## Ergebnisprotokoll: Robert-Koch-Straße - Abschlussitzung

Mittwoch, 19.11.2014

im Bezirksamt Hamburg-Nord

## Areal Robert-Koch-Straße | Resümee des Faktenchecks

Anlage 2: Fotodokumentation zum Resümee Faktencheck

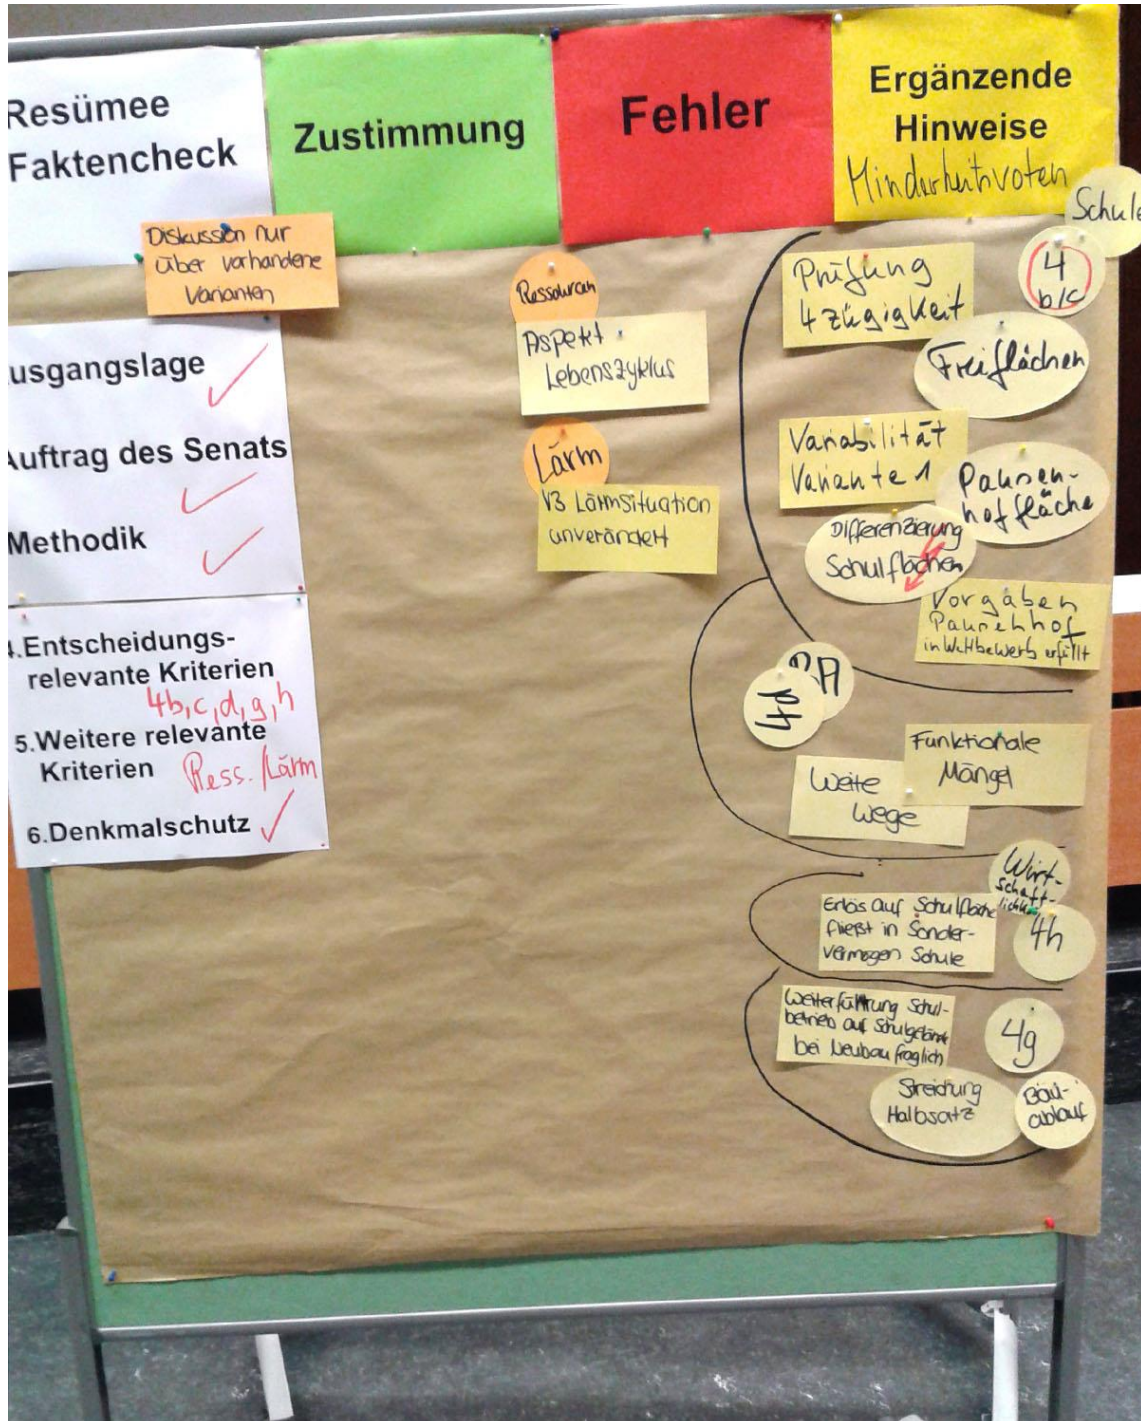
<p>Zu den Punkten</p> <ol style="list-style-type: none"> <li>1. Ausgangslage</li> <li>2. Auftrag des Senats</li> <li>3. Methodik des Faktenchecks</li> </ol> <p>gibt es keine Anmerkungen aus dem Beirat. Der Punkt</p> <ol style="list-style-type: none"> <li>4. Entscheidungsrelevante Kriterien</li> </ol> <p>wird in einigen Abschnitten nochmals rege diskutiert, so unter den beiden Abschnitten zur <b>Schule</b> zu dem Thema Freiflächen. Herr Domres führt an, dass die Schule auch in der Variante 3 Freiflächen einbüßen wird, dies aber aus dem Resümee des Faktenchecks nicht ersichtlich ist. Herr Quitte wirft daraufhin ein, dass Variante 1 flexibel ist und die Freiflächen erweitert werden können.</p> <p>In der Diskussion wird nochmals betont, dass der Beirat heute über die konkret vorliegenden Varianten und nicht über mögliche Modifikationen zu befinden hat. Somit wird lediglich festgehalten, dass Variante 1 die größte Variabilität aller Varianten bietet. Darüber hinaus kommt es nicht nur auf die Größe der Freiflächen an, sondern auch auf die Diversifizierung der Pausenhofflächen. Gemessen an der in der Auslobung geforderten Mindestgröße, so Herr Boltres, erfüllen alle Varianten die festgelegten Vorgaben weitestgehend, eine Diversifizierung die dem Bestand annähernd gleich kommt sei allerdings in Variante 1, 2 und 4 nicht möglich.</p> <p>Zum Abschnitt <b>Bezirksamt</b> wird von Frau Haas angemerkt, dass der Aspekt Bezirksamt im gesamten Text generell zu schwach beleuchtet wird. In der weitergehenden Diskussion wird herausgestellt, dass die vorliegende Zusammenfassung des Faktenchecks die Meinungen und Stimmungen zum Thema Bezirksamt aus den vorangegangenen Beiratssitzungen gut wiedergibt und man solle vermeiden, „das Fass wieder aufzumachen“, so Herr Werner-Boelz. Es wird darauf hingewiesen, dass die Neubauvarianten im Rahmen der nachgeordneten Hochbauwettbewerbe optimierbar sind. Zudem würden neue Gebäude eine höhere Energieeffizienz aufweisen.</p> <p>Als Ergänzung zum Punkt Umsetzung <b>Bauablauf</b> fügt Frau Strade hinzu, dass eine Weiterführung des Schulbetriebs am Standort bei einem Neubau (Varianten 1, 2 und 4) nicht garantiert sei. Der entsprechende Teil des Absatzes, „...könnte die Schule in allen Neubauvarianten größtenteils am Standort bleiben – in bestehenden oder mobilen Klassenräumen“ sollte gestrichen werden.</p> <p>Der Punkt <b>Wirtschaftlichkeit</b> wird um den Hinweis ergänzt, dass auf der Schulfläche generierte Erlöse in das Sondervermögen Schule einfließen und weiteren Schulbaumaßnahmen zukommen würden.</p> <p>Auch zu</p> <ol style="list-style-type: none"> <li>5. Weitere relevante Kriterien</li> </ol> <p>werden noch ergänzende Hinweise aufgenommen. Herr von Grone merkt an, dass das Thema Emission und Ressourcenschutz im Absatz <b>Nachhaltigkeit und Ressourcen</b> zu kurz kommt. Es wird darauf hingewiesen, dass eine Detailbewertung der Varianten auf Grundlage des Ideenwettbewerbes noch nicht möglich ist und zudem nicht nur eine Abwägung Sanierung/Neubau sondern auch im Kontext des Lebens-</p>	<p>Anlage 2</p>

<p>zyklus von Gebäuden erforderlich ist.</p> <p>Im Absatz „Lärm“ wird von Frau Schwanholz ergänzt, dass die Lärmbelastung bei Variante 3 unverändert bleibt.</p> <p>Abschließende Bewertung des Faktenchecks</p> <p>Der Faktencheck bezieht sich lediglich auf die vorliegenden Varianten. Mögliche Modifikationen werden nicht mit betrachtet.</p> <p>Herr Vogel betont nochmals ausdrücklich, dass es sich bei dem Planungsbeirat ausdrücklich um eine <u>Bürgerbeteiligung</u> handelt. Auch wenn an den Beiratssitzungen nun mehr zahlreiche Behörden- und Eigentümervereinerinnen und -vertreter teilgenommen haben und auch die Parteien vertreten sind, sind nur die Mitglieder des Planungsbeirates stimmberechtigt.</p>	
<p><b>T3</b></p>	<p><b>Diskussion zur Empfehlung des Planungsbeirats</b></p> <p>Bevor ein Votum über die Entscheidungsempfehlung an die Bezirksversammlung fällt, haben die Teilnehmerinnen und Teilnehmer noch einmal Gelegenheit, Stellungnahmen abzugeben und Änderungsvorschläge vorzubringen.</p> <p>Zunächst hat Herr Domres das Wort, der sich bereits im Vorfeld der Sitzung per Email gegen den Empfehlungsentwurf ausgesprochen hatte. Für ihn ist die Bewertung des Denkmalschutzes nicht eindeutig genug, um eine unbedingte Erhaltung der Gebäude zu rechtfertigen. Außerdem ist seiner Ansicht nach die derzeit favorisierte Variante – Sanierung und Zubau der Schule – ebenfalls nicht unproblematisch, da dies einen Verlust der Freiflächen an der Robert-Koch-Str. und am Robert-Koch-Stieg mit sich bringe. Er plädiert dafür, den Prozess an dieser Stelle nicht abzubrechen, sondern zu versuchen, einen Ausgleich der unterschiedlichen Interessen in der Form einer Variante 5 herzustellen.</p> <p>Frau Haas beantragt eine Ergänzung zur Empfehlung, da diese, ihrer Ansicht nach, das Bezirksamt stark vernachlässigt. Als Ergänzung zum letzten Absatz wird vorgeschlagen:</p> <p>„Die Mitglieder des Planungsbeirats Robert-Koch-Straße empfehlen der Bezirksversammlung Hamburg-Nord und der Freien und Hansestadt Hamburg das Bezirksamt in seiner jetzigen Form zu erhalten, da es baulich und funktional heute und für die nächsten Jahrzehnte die Bedarfe erfüllt.“</p> <p>Herr Feist wünscht, dass in allen Absätzen der Entscheidungsempfehlung das Mehr-/Minderheitsverhältnis deutlich wird. Die Formulierung „Das Ergebnis ist...“ soll vermieden werden.</p> <p>Herr Wersich bemängelt, dass der Fokus im gesamten Prozess der Schule galt und das Bezirksamt in den Betrachtungen vernachlässigt wurde. Des Weiteren gibt er zu bedenken, dass sich der Planungsbeirat aus dem „Ideenwettbewerb“ in der vorhandenen Form wenig vorstellen kann und der Wettbewerb mehr Fragen aufgeworfen als beantwortet hat. Viele, für die Entscheidungsfindung wichtige, Aspekte könnten nur im weiteren Verfahren erkannt werden.</p> <p>Herr Schwarz und Herr Kellner sehen sich in Übereinstimmung, dass der Denkmalschutz weiterhin als Ensembleschutz betrachtet werden soll. In dem Empfehlungs-</p>	<p>Anlage 3</p>

Anlage 3: Fotodokumentation Ergänzungen Entscheidungsempfehlung

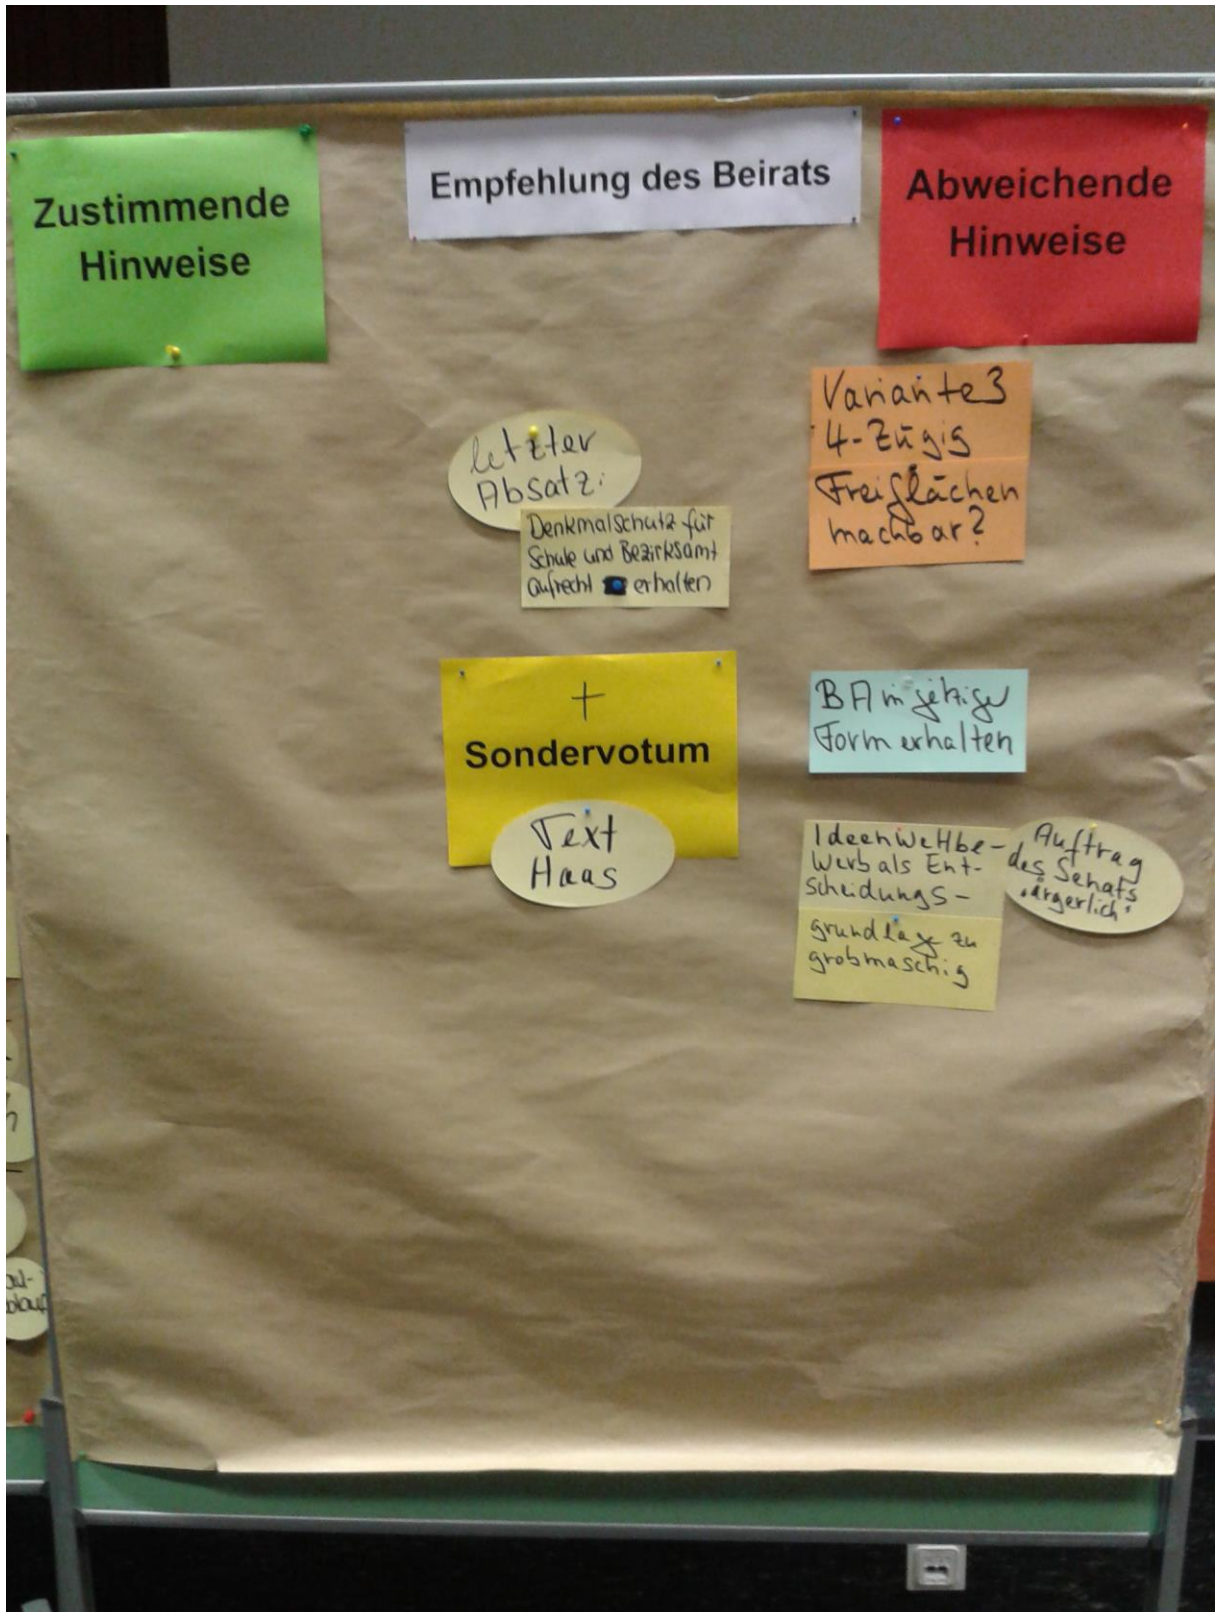
<p>entwurf wird lediglich auf den Denkmalschutz der Schule eingegangen, es gebe aber, so Herr Kellner, „keine Denkmäler erster und zweiter Klasse“. Des Weiteren solle der Senat vorbildlich mit seinen eigenen Denkmälern umgehen. Herr Boltres schlägt daraufhin vor, den letzten Satz dahingehend zu ergänzen, dass der „Denkmalschutz <u>für Schule und Bezirksamt</u> aufrecht zu erhalten“ ist.</p> <p>Nachdem alle Ergänzungen gesammelt sind, wird sich darauf geeinigt, dass alle stimmberechtigten Mitglieder des Planungsbeirats über den Empfehlungsvorschlag abstimmen sollen.</p> <p>Nachdem abschließenden Austausch lässt Frau Fahrenkrug per Handzeichen anzeigen, wer die zehn stimmberechtigten Mitglieder des Beirates sind.</p> <p>Mehrheitlich wird entschieden, dass auch Herr von Grone als Vertreter der Initiative „Wir sind Eppendorf“ stimmberechtigt ist, obwohl die Initiative zwischenzeitlich aus dem Planungsbeirat ausgetreten war.</p> <p>Herr Storch vertritt den abwesenden Herrn Kurzhals, der ihn im Vorfeld schriftlich beauftragt hat, der Entscheidungsempfehlung generell zuzustimmen.</p>

T4	<p><b>Votum</b></p> <p><b>1. Generelle Zustimmung zu Resümee und Entscheidungsempfehlung (s. Anlage 4)</b></p> <p>Ja: 8          Nein: 1          Enthaltung: 1</p> <p><b>2. Ergänzung letzter Satz:</b></p> <p>„ Eine Mehrheit der Mitglieder des Planungsbeirats Robert-Koch-Straße empfiehlt der Bezirksversammlung Hamburg-Nord und dem Senat der Freien und Hansestadt Hamburg daher, die denkmalgerechte Sanierung und Erweiterung der Schule umzusetzen sowie den Denkmalschutz <u>für Schule und Bezirksamt</u> aufrecht zu erhalten.“</p> <p>Ja: 9          Nein: -          Enthaltung: 1</p> <p><b>3. Weitergehender Präzisierungsvorschlag von Frau Haas:</b></p> <p>„Die Mitglieder des Planungsbeirats Robert-Koch-Straße empfehlen der Bezirksversammlung Hamburg-Nord und der Freien und Hansestadt Hamburg das Bezirksamt in seiner jetzigen Form zu erhalten, da es baulich und funktional heute und für die nächsten Jahrzehnte die Bedarfe erfüllt.“</p> <p>Ja: 2          Nein: 3          Enthaltung: 5</p>	Anlage 4
